# 美浜発電所、高浜発電所及び大飯発電所 原子炉設置変更許可申請

【大山生竹テフラの噴出規模見直しに係る  
指摘事項への回答について】

関西電力株式会社

2020年1月24日

## <④15cm、⑤5cmの等層厚線の作成方法 >

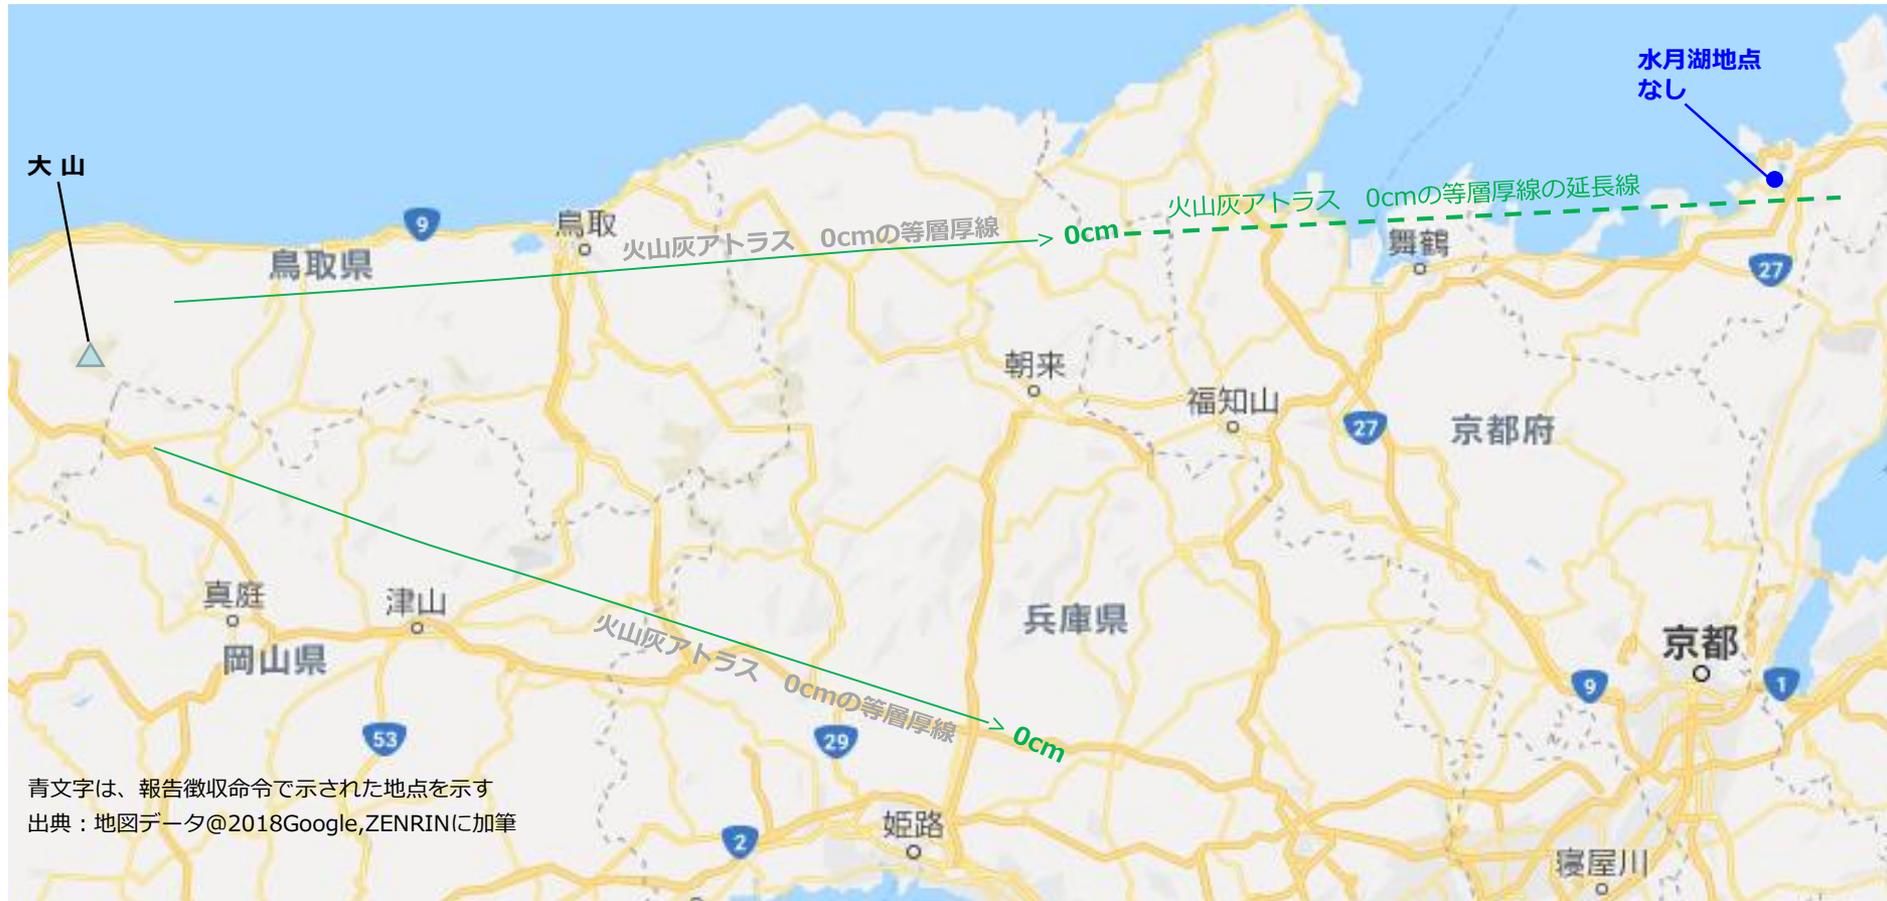
No.	10/15審査会合でのご指摘事項	審査会合での状況
1	噴出規模11km <sup>3</sup> の根拠を示すこと。	本日 回答
2	Tephra2の評価における前提、根拠等のパラメータと、それにより最大層厚をどのように設定したか説明すること。	次回以降 回答予定

- ・15cmの等層厚線は瀬川山地点(15cm)を通り、また5cmの等層厚線は琵琶湖高島沖地点(5cm)を通り、双方とも①～③で設定した100cm、50cm及び25cmの等層厚線の形状と整合するような楕円の一部を設定した。
- ・双方とも主軸方向に降灰層厚を特定もしくは推定することが出来る情報がないため、楕円は閉じない形状とした。
